Паспорт доступности объекта *№ 423*
МАДОУ № 238 «Центр развития ребенка – детский сад»,
Проспект Шахтеров 72В.

ПАСПОРТ ДОСТУПНОСТИ
объекта социальной инфраструктуры (ОСИ)
№ 423

АКТ ОБСЛЕДОВАНИЯ
объекта социальной инфраструктуры
К ПАСПОРТУ ДОСТУПНОСТИ ОСИ
МАДОУ № 238 «Центр развития ребенка – детский сад»

I Результаты обследования:

фото 1

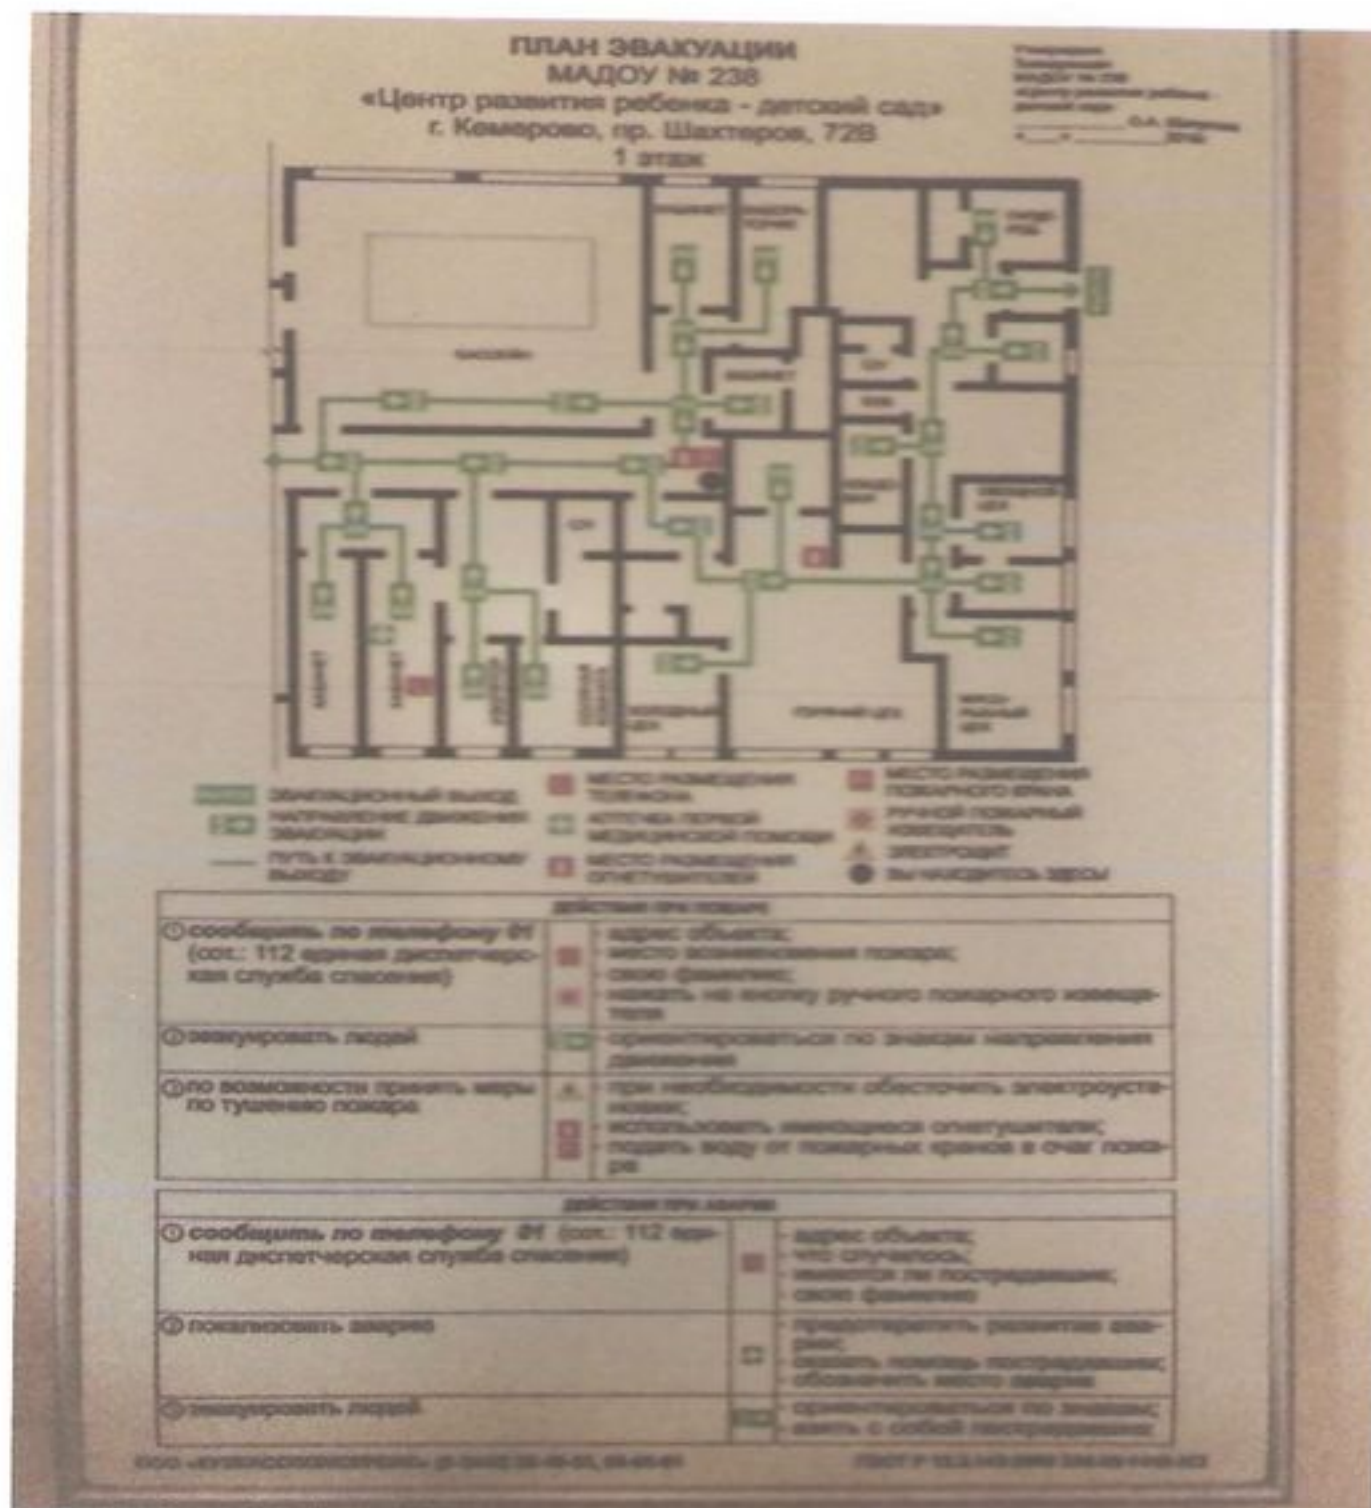
15, 16, 17	-на высоте от 1,4 до 1,75м -дублирование рельефные знаками			ТСР
3.6	Пути эвакуации (в т.ч. зоны безопасности)	ест ь		1,2, 3,4, 5,6, 7,8, 9.	Отсутствие тактильных средств на покрытии пешеходных путей	все	Установка тактильных средств на покрытии пешеходных путей	Инди видуа льные решен ия с ТСР
	ОБЩИЕ требования к зоне				Предупредительная информация о препятствиях.	все	Установка оборудования	Инди видуа льные решен ия с ТСР
